**PROGRAMMA COLLEGNO RIGENERA
AREA DI RIGENERAZIONE "D.1"**

Aree ex stabilimento "Sandretto" di via De Amicis ang. via Manzoni

Prima seduta della Conferenza di servizi finalizzata all'approvazione di Variante semplificata al P.R.G.C. ai sensi dell'art.17bis, c. 5, L.r. 56/1977 e s.m.i.

mercoledì 17 giugno 2020, ore 10

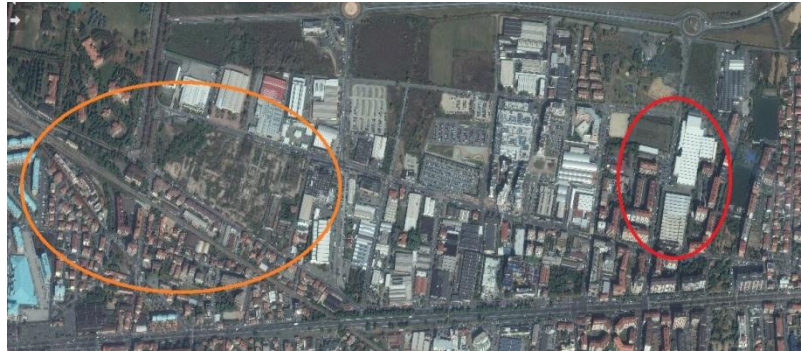
Nella documentazione di variante, gli impatti dello strumento urbanistico sulla **viabilità** e il **traffico** e sulle matrici ambientali coinvolte (emissioni in atmosfera e clima acustico) non sono dimensionabili né qualificabili a causa:

- 1) di una stima dello stato di fatto insufficiente e quindi non idonea a caratterizzare lo stato di massimo carico della rete;
- 2) di una non valutabile e quindi non condivisibile stima del traffico indotto;
- 3) della considerazione di scenari insufficienti, per qualità e quantità, a simulare le trasformazioni indotte dall'attuazione del piano su viabilità, traffico e matrici ambientali coinvolte, sia in fase di cantiere che a variante attuata;
- 4) della mancanza di informazioni sul o sui modelli utilizzati, oltre che sui criteri sottesi a tutte le valutazioni, gli indici e i parametri, utilizzati nel testo ed infine
- 5) di una considerazione del contesto territoriale e ambientale limitata ai soli effetti dello strumento urbanistico in istruttoria, che non permette di verificare l'entità degli impatti cumulativi derivanti dalla sua attuazione.

Alla luce di tali considerazioni le simulazioni proposte nell'elaborato *Studio di traffico connesso con gli interventi edilizi previsti nel complesso D.1 "Ex-Sandretto" in Comune di Collegno nell'ambito del programma "Collegno Rigenera"* (rev. 01 del 23/07/2019), d'ora in avanti citato anche come *studio, studio viabilistico o SV*, non sono sufficienti a definire l'eventuale significatività degli impatti conseguenti alla attuazione della Variante.
